改善箇所説明図

制動装置

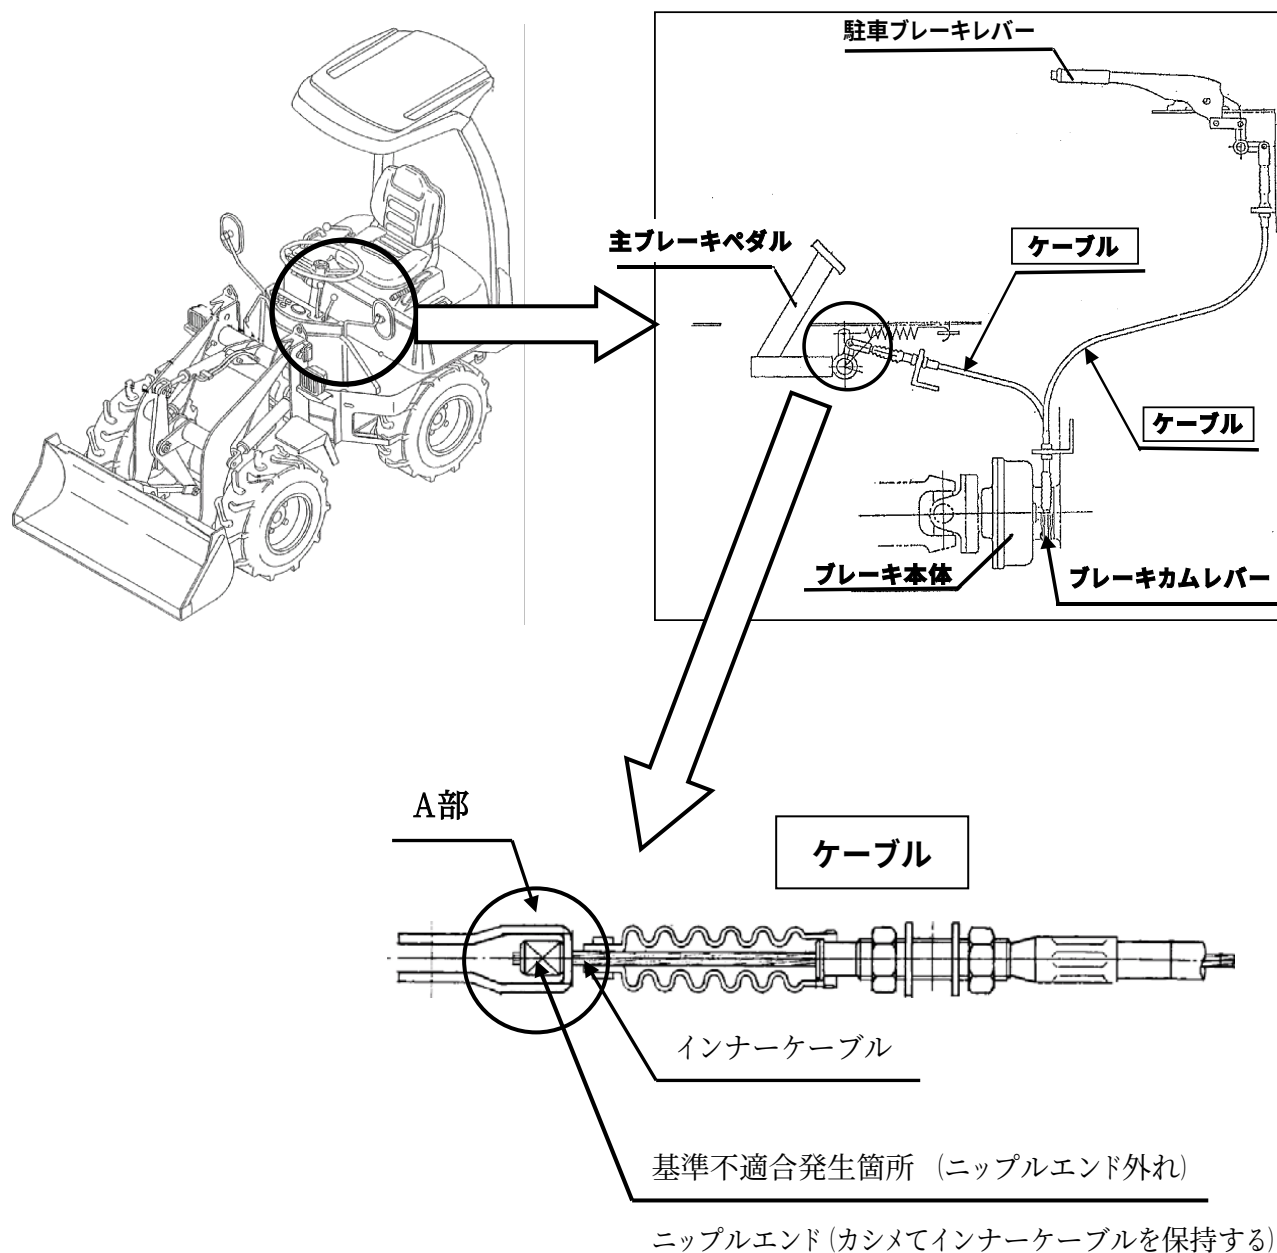
ケーブル式ブレーキにおいて、ブレーキペダル及び駐車ブレーキレバーとブレーキカムレバーを繋いでいるそれぞれのケーブルのニップルエンドのかしめが不適切なものがあるため、ブレーキ操作をした時にニップルエンドが外れ、主ブレーキまたは駐車ブレーキが作動しなくなるおそれがある。

全車両、ブレーキペダル及び駐車ブレーキとブレーキカムレバーを繋いでいるそれぞれのケーブルを良品と交換する。

注： は、交換部品を示す。 識別： ケーブルのU金具A部に黒丸2個所表示。
